Objet : Avis de la CLE du SAGE de la Sambre « projet CBS – « Renouvellement de carrière et des installations de traitement avec extension du périmètre exploitable dans l'emprise autorisée et accueil de matériaux inertes extérieurs pour le remblayage partiel du site ».

PROJET DE RENOUVELLEMENT ET D'EXTENSION DE LA CARRIERE DE LIMONT-FONTAINE / SAINT-REMY-DU-NORD

Proposition d'avis à la CLE du SAGE Sambre

Figure 47 : Répartition de l'importance des volumes AEP, industriels et agricoles prélevés sur le territoire du SAGE (année 1996 toutes ressources confondues – hors canaux et refroidissements industriels)

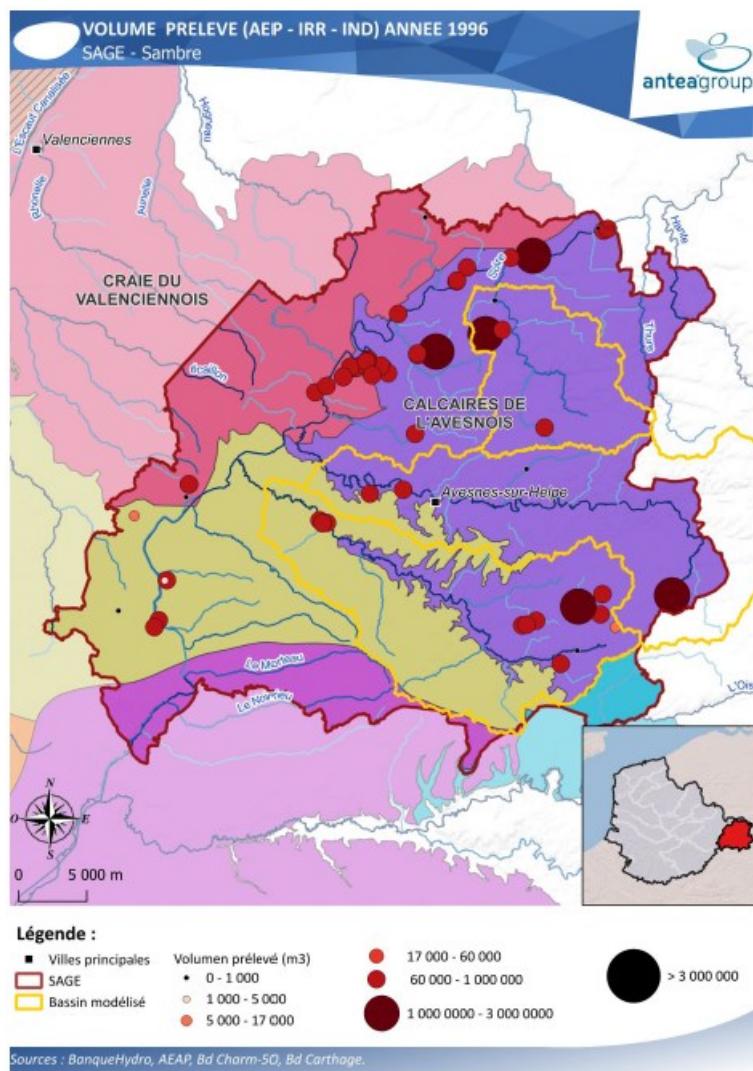
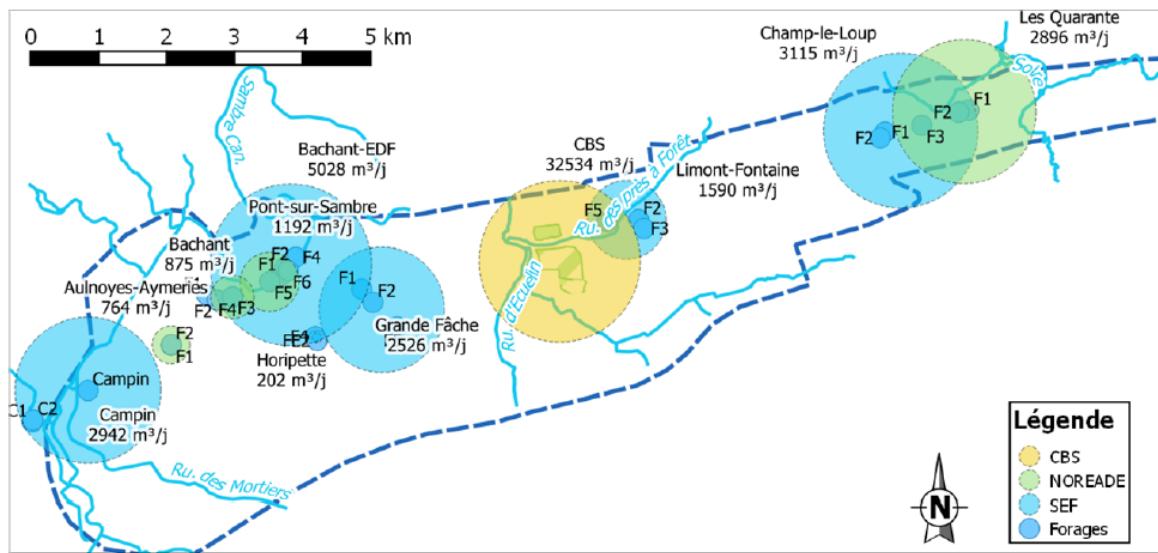
Si l'on s'en tient à ces données, un prélèvement de 11,4 Mm³/an pour le seul site carrier de CBS de Limont-Fontaine – St Remy du nord revient à doubler la totalité des volumes de prélèvement des carriers sur l'ensemble du bassin, ce qui laisse planer le doute sur la capacité même de l'aquifère à permettre une telle production au moins à l'échelle du synclinal de Bachant.

Il paraît ainsi nécessaire de préciser des volumes de prélèvements réels plutôt que des volumes théoriques maximum et de réévaluer clairement l'intention de prélèvement.
